**COMPLEMENTAÇÕES EIA/RIMA REFERENTE ÀS OBRAS DE  
MELHORAMENTO E ADEQUAÇÃO DE CAPACIDADE E SEGURANÇA  
E RESTAURAÇÃO DA BR 101/ES, NO SEGMENTO ENTRE O KM  
302,7 E O KM 458,4, COM 155,7 KM DE EXTENSÃO.**

**ATENDIMENTO AO PARECER TÉCNICO 02001.005066/2014-15  
COTRA/IBAMA**

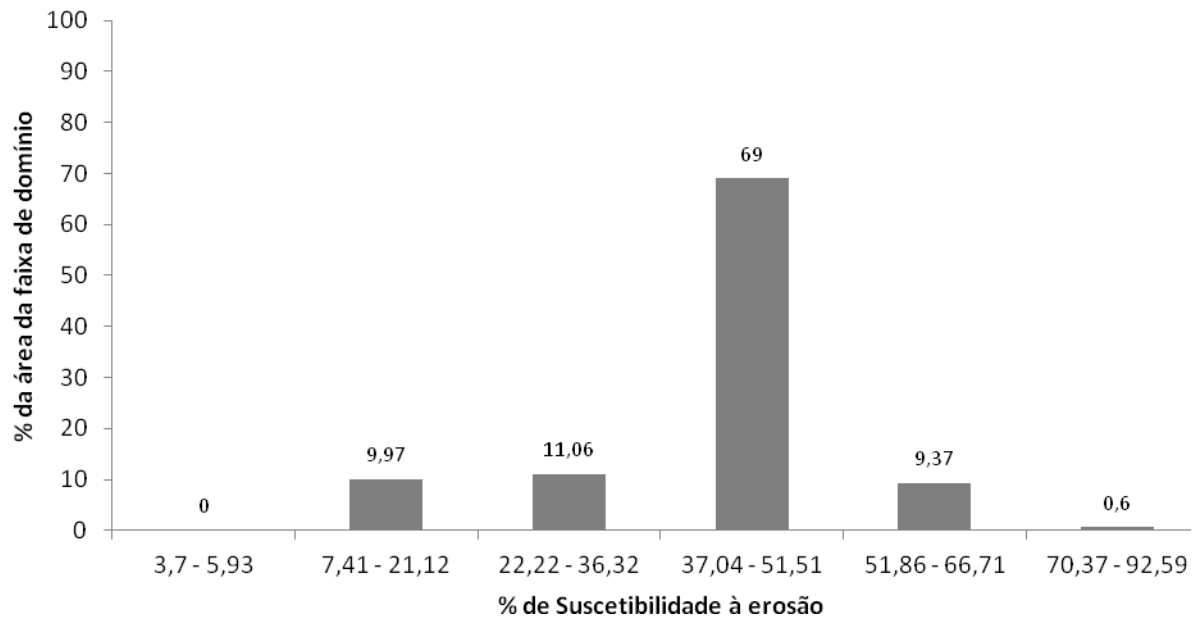
**10 - Apresentar mapas geomorfológicos e de suscetibilidade a erosão (PG. 103)**

Apresentar mapa geomorfológico da área de influência do estudo e mapa de suscetibilidade a erosão da área diretamente afetada pelo empreendimento.

O gráfico abaixo mostra que o empreendimento, de maneira geral, atravessa locais de

baixa suscetibilidade à erosão. Aquela conclusão se dá por mais de dois terço da área da faixa de domínio BR-101 se apresentar em terrenos classificados dentro do intervalo entre 37,04 e 51,51% de suscetibilidade à erosão. Ainda assim, as áreas classificadas entre 70,37 e 92,59% de suscetibilidade à erosão ocupam menos de 1% da faixa de domínio.
